ANÁLISE CRÍTICA

QUESITO N. 01) Queira o Sr. Perito apresentar uma planta demonstrando as seguintes localizações:

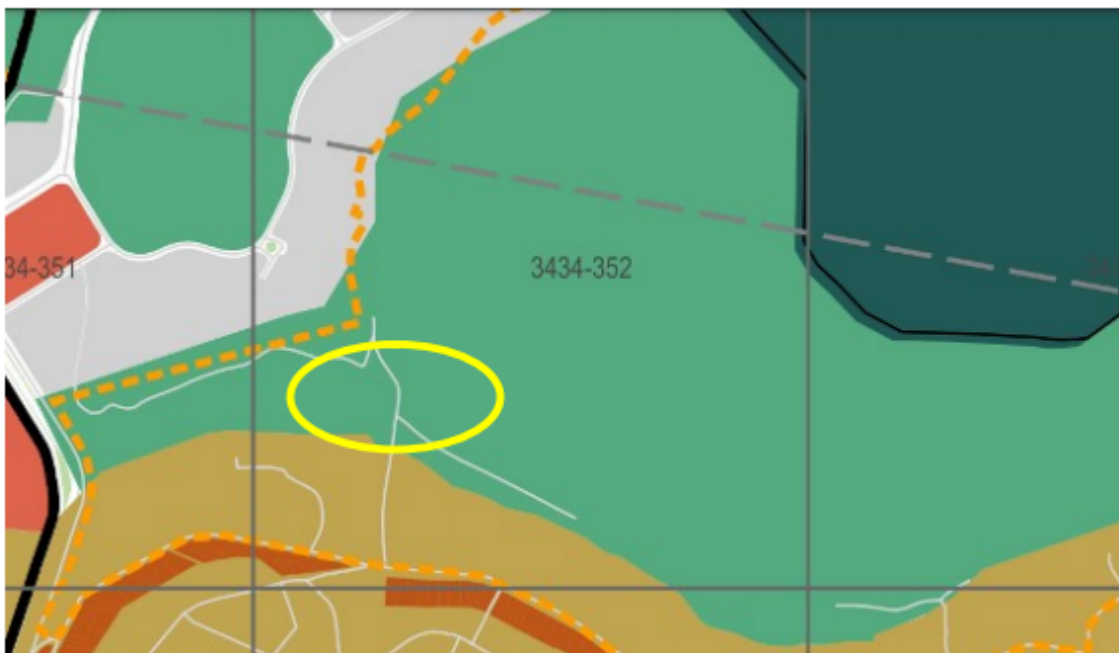
Ao **NÃO** apresentar a planta conforme solicitado no quesito 1 percebe-se que o perito fugiu do objetivo de ajudar a elucidar o problema das localizações, de forma bastante “escorregadia” apresenta mapas confusos e poluídos com elementos outros que não ajudam muito os interessados ,visto que uma planta com maiores informações técnicas tais como pontos, retas, distâncias, ângulos internos, legenda de cores da área maior e menor e, ainda escala, ajudaria a determinar com melhor precisão as áreas visto que não há outros técnicos que sejam nomeados para fazê-la.

2) No mapa acima não está claro o que a elipse amarela mostra, não há legenda de cores, não há informação do que o número 3434-352 significa...

Ex de planta planialtimétrica

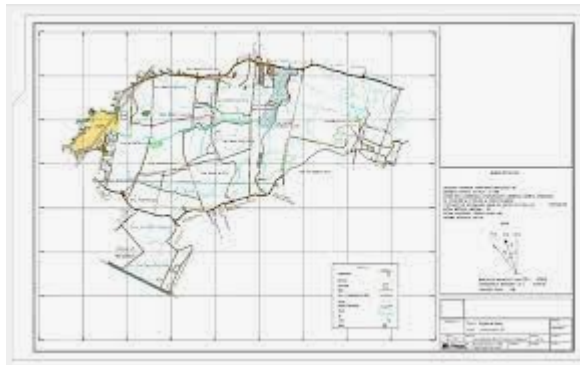
Onde? Não vi nenhuma planta planialtimétrica no laudo. Nenhuma planta com pontos, distâncias, norte, cotas de nível, elementos constantes da NBR13133, não foi apresentado no laudo nenhuma planta topográfica nem da CTEEP nem do Sr. Antonio que apresentou apenas um croqui com breves traços porém sem distâncias, ângulos, pontos para mostrar a delimitação, enfim um polígono.
